PERMIS D'AMENAGER
DELIVRE PAR LE MAIRE AU NOM DE LA COMMUNE

DESCRIPTION DE LA DEMANDE	Référence dossier
Demande déposée le 29/05/2019	N° PA 76402 19 M0001
Par : RJP	Travaux : Lotissement
Demeurant : 2 PLACE Aristide Briand 76960 NOTRE-DAME-DE-BONDEVILLE	Nombre de Lots : 9
Représenté(e) par : Monsieur HAUTOT Raynald	Destination des lots : Habitation
Pour : Création de 9 lots à bâtir	
Sur un terrain sis : Résidence des Aleurs 76770 Malaunay Parcelle(s) cadastrée(s) AB369

Nos références : LA/SA
Objet : Permis d'aménager n° 76 402 19 M0001
Résidence des Aleurs - Malaunay

OBJET Avis sur Permis d'Aménager – MALAUNAY – Résidence des Aleurs

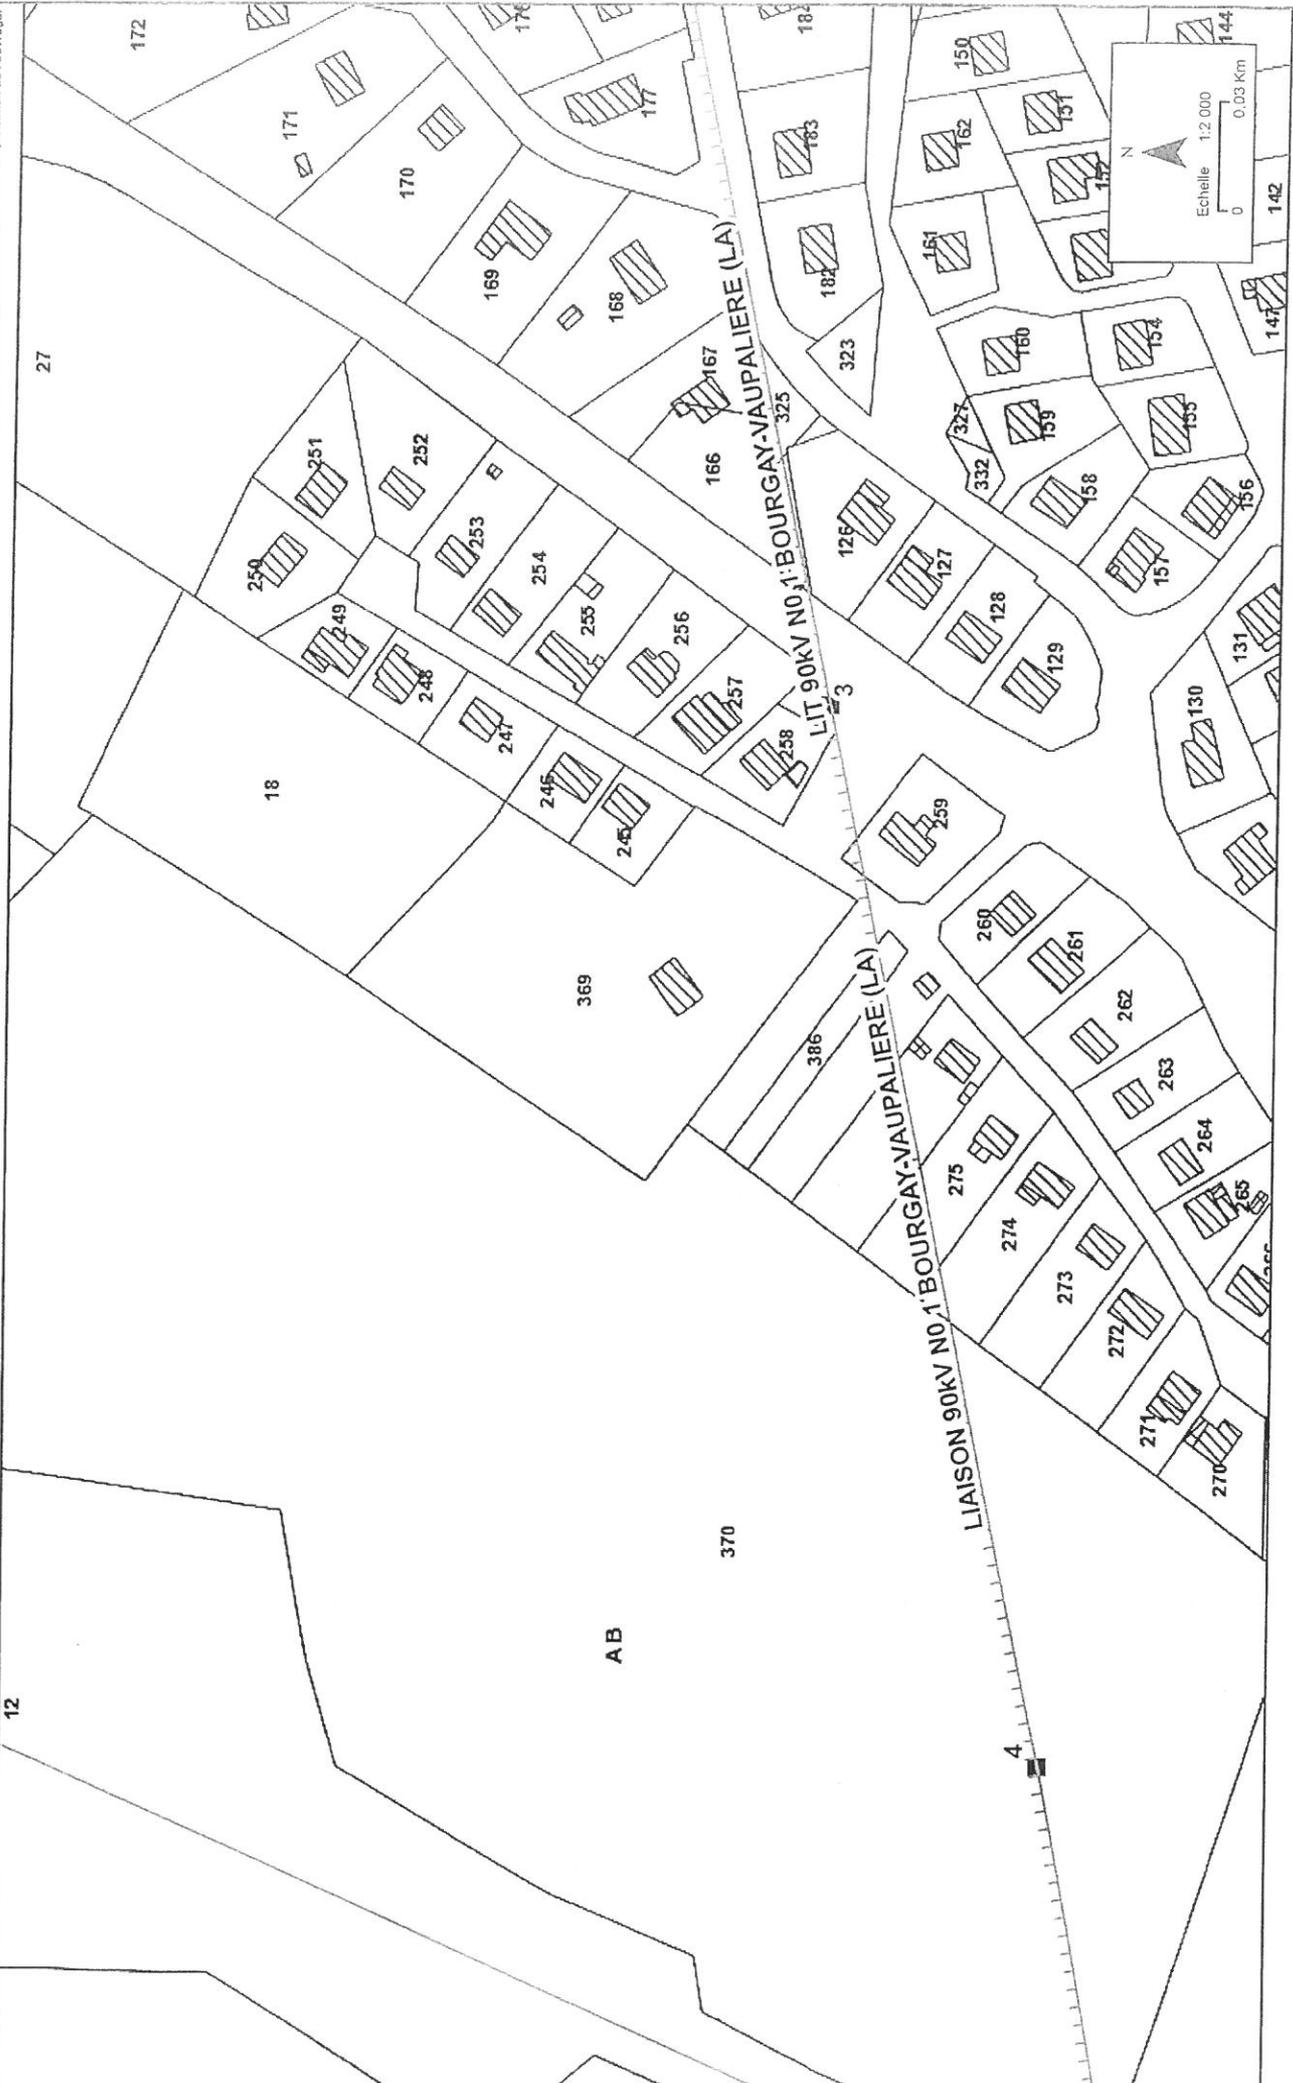
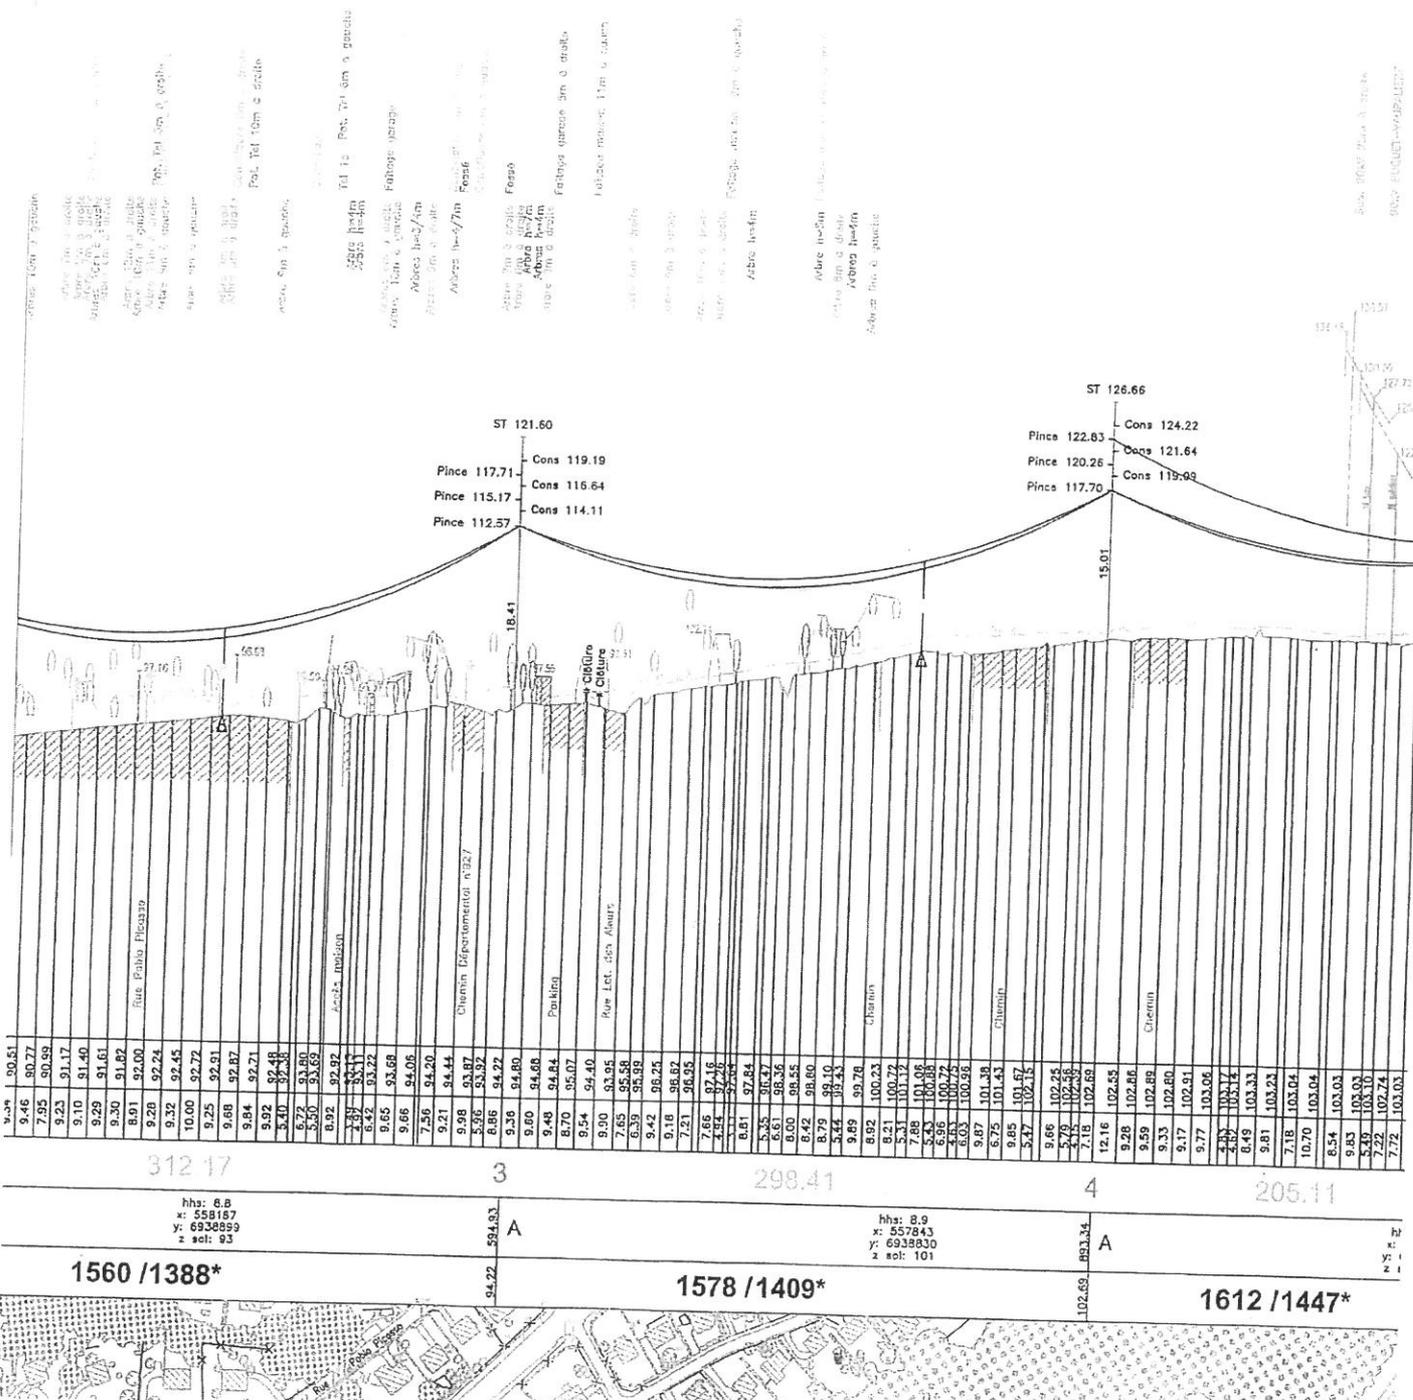
- **les lignes aériennes, en supports communs, à 90 000 volts BOURGAY – VAUPALIERE et BOURGAY – CAMPEAUX Z MALAUNAY Z VAUPALIERE, entre les pylônes n°3 et n°4 (voir plan au 1/2000).**

Création de voirie : la hauteur minimale des lignes au-dessus des voies ouvertes à la circulation est fixée par l'arrêté du 17 mai 2001 à 8 mètres.

Permis de construire : les permis de construire des lots 1, 6, 7, 9 et 10 concernés par ce Permis d'Aménager devront nous être transmis afin de nous permettre de nous assurer que les constructions envisagées respectent les prescriptions de l'arrêté précité.

- représentation précise de l'axe de notre ouvrage sur un plan de masse à l'échelle.
- altimétrie NGF du point le plus haut de la construction (y compris accessoires tels que cheminées, antennes, etc.). La référence de cette côte devra être l'accrochage du câble le plus bas au pylône n°3, qui est de 101 mètres NGF (surligné en jaune sur le plan profil en long joint)

Nous vous précisons également que les arbres de haute tige doivent être interdits à proximité immédiate de la ligne.
